**AVIS RELATIF À LA PROTECTION
CONTRE LES EVENTUELS EFFETS NOCIFS ET NUISANCES
PROVOQUÉS PAR LES RAYONNEMENTS NON IONISANTS
GÉNÉRÉS PAR DES ANTENNES ÉMETTRICES STATIONNAIRES**

Commune : LA LOUVIERE - Exploitant : PROXIMUS

Référence exploitant : 64STB_00

Rapport n° 3729 / 2023

Figure 1 : Vue en plan des lieux de séjour et des points de contrôle

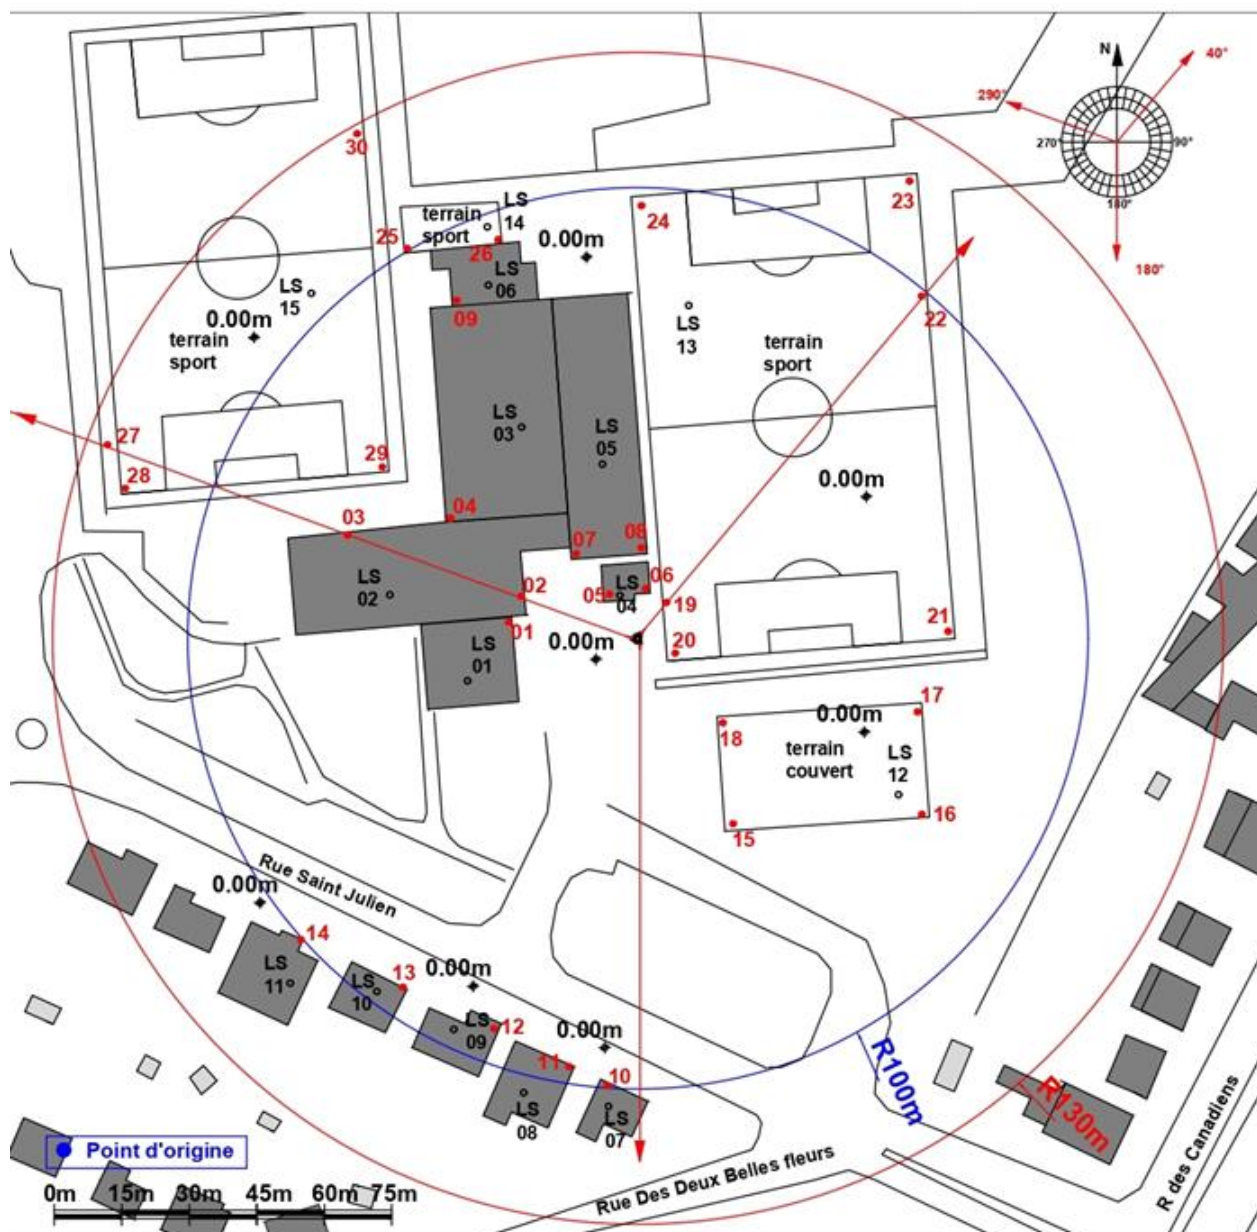
Les fréquences d'émission, la puissance rayonnée par chacune des antennes et leur gain permettent de déterminer le rayon de la zone à analyser. Tout dépassement de la limite par installation est exclu en dehors de cette zone. Le tableau 2 reprend les 35 LS² pour lesquels l'indice d'exposition est le plus élevé. Les différentes colonnes indiquent :

- le numéro du point de contrôle repris sur un des plans de la figure 1;
- le numéro du LS dans lequel se trouve le point de contrôle de la 1^{ère} colonne ;
- l'atténuation d'obstacle prise en compte pour le calcul de l'indice d'exposition dans le LS ;
- le résultat du calcul de l'indice d'exposition.

En ce qui concerne les antennes de l'installation mentionnées dans le tableau 1, la distance maximale à laquelle la limite pourrait être atteinte, à l'extérieur, est égale à 84,9 m. S'il n'y a pas de LS à une distance inférieure, les antennes respectent forcément la limite d'immission.

Dans le cas des LS situés à l'intérieur des bâtiments, une atténuation d'obstacle est prise en compte et il en résulte que la distance maximale à laquelle la limite pourrait être atteinte se réduit à 60,1 m.

Figure 2 : Vue en plan des installations d'antennes dans un rayon de 300 mètres autour de l'installation faisant l'objet de la demande d'avis

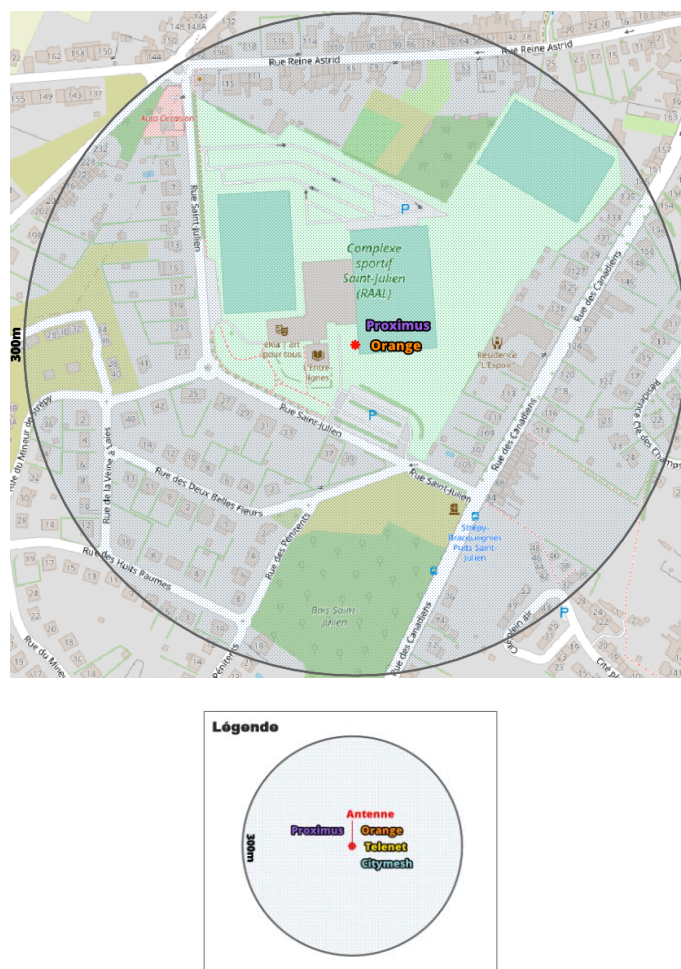
Le plan en projection verticale de la figure 2 indique la localisation des antennes actives éventuelles visées par le décret et situées dans un rayon de 300 mètres autour de l'installation référencée dans le paragraphe 2. Les données de localisation de ces antennes et les avis correspondant sont accessibles via le cadastre en ligne des antennes émettrices stationnaires⁶.

Compte tenu du nombre d'installations localisées dans la figure 2, il apparaît que l'intensité du rayonnement électromagnétique généré, dans les lieux de séjour situés à proximité de l'installation référencée dans le paragraphe 2, par l'ensemble des antennes émettrices stationnaires de l'ensemble des exploitants du même site d'antennes émettrices stationnaires respecte la limite fixée à l'article 4, § 2 du décret.
